软接头情况说明—螺栓密封配合与更换反馈

官网资料来源与对应图文

图1 | 螺栓偏转与密封配合

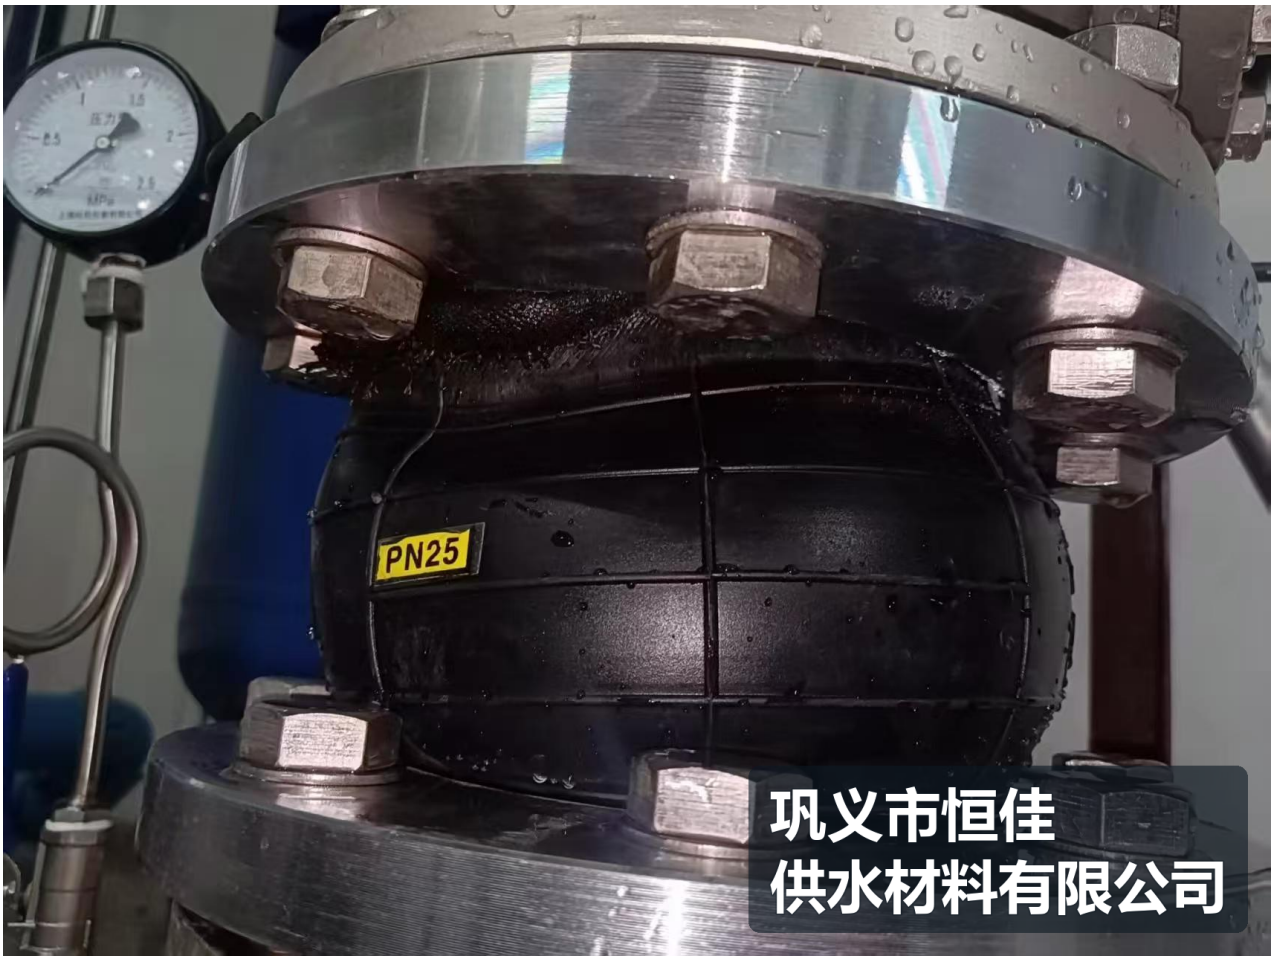
记录螺栓偏转、变形以及密封部位配合间隙不均；另附正常配合对照图。

图2 | 螺栓偏转与密封配合

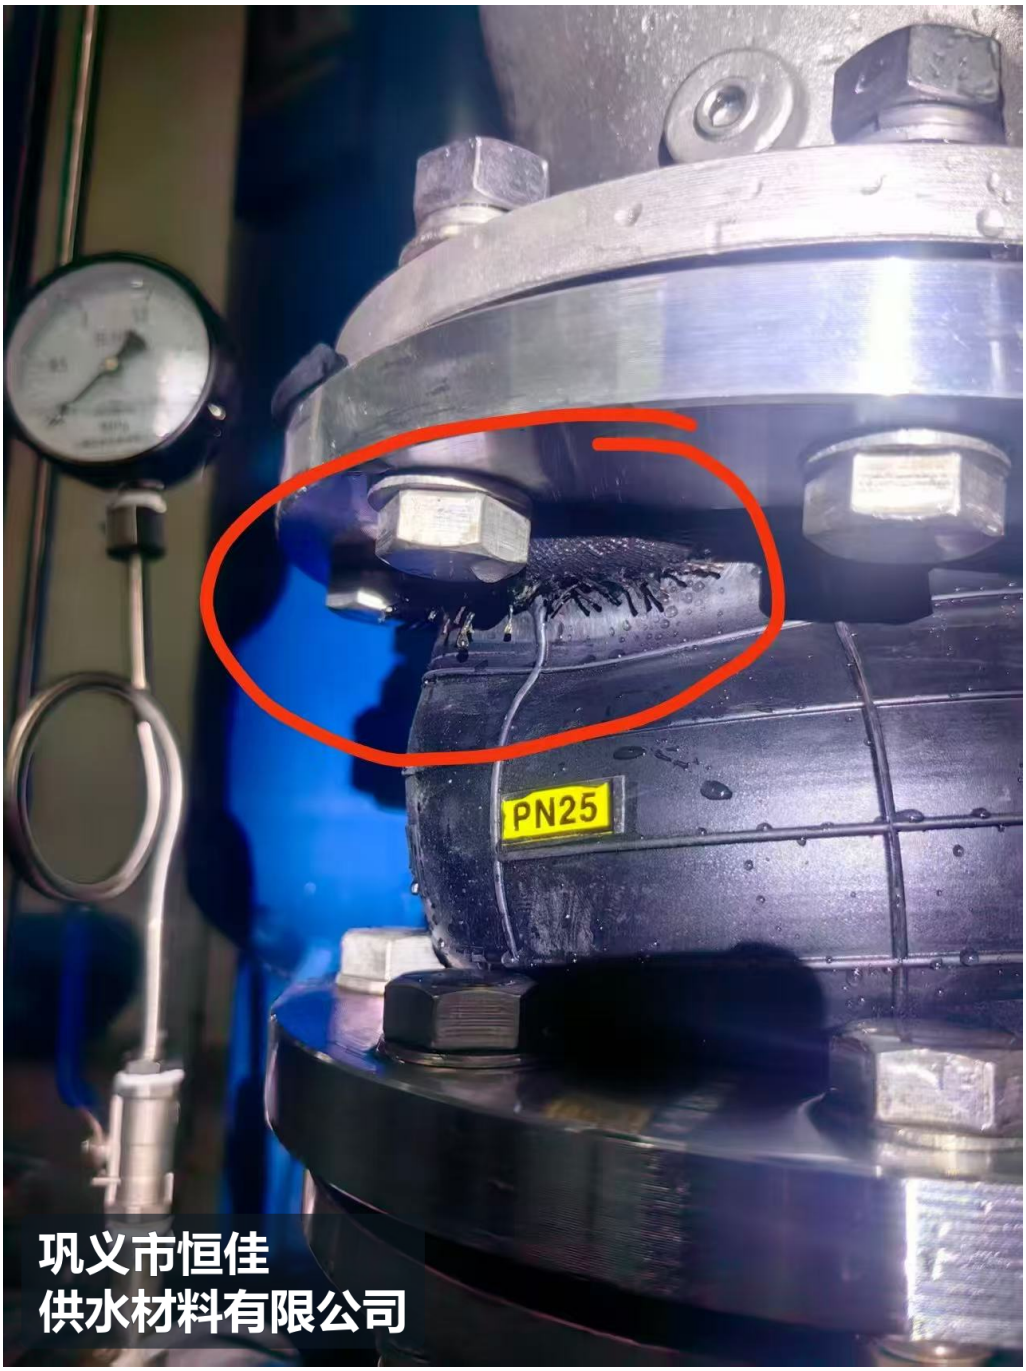
记录螺栓偏转、变形以及密封部位配合间隙不均；另附正常配合对照图。

图5 | 螺栓孔与配套建议

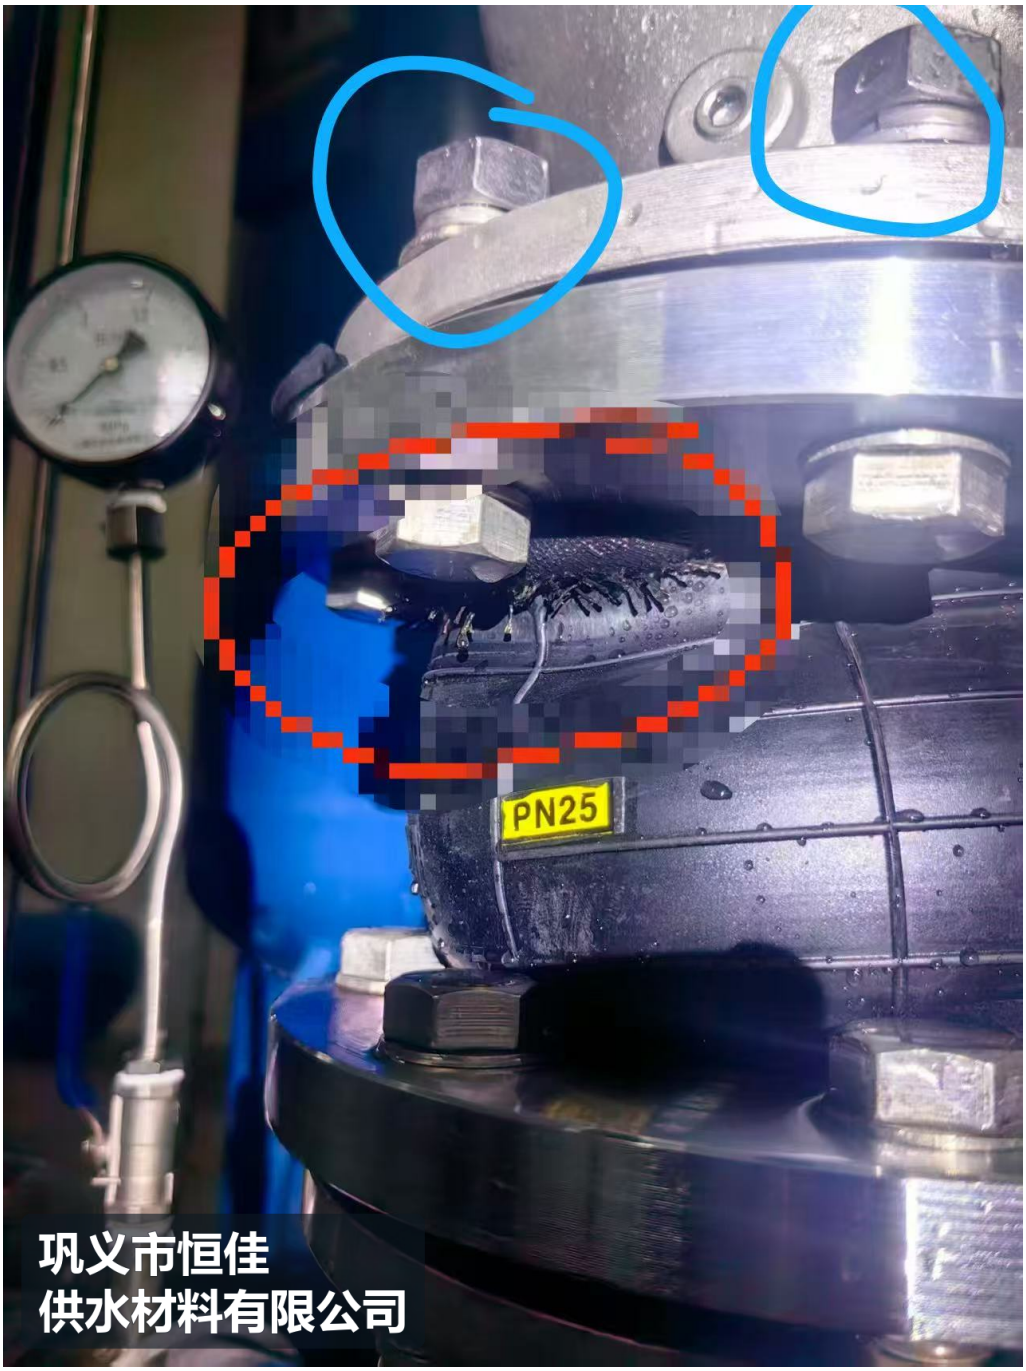
原说明记载本工况孔径26mm，并提出配套直径24mm螺栓的建议；同时记录偏细、偏短和啮合问题。
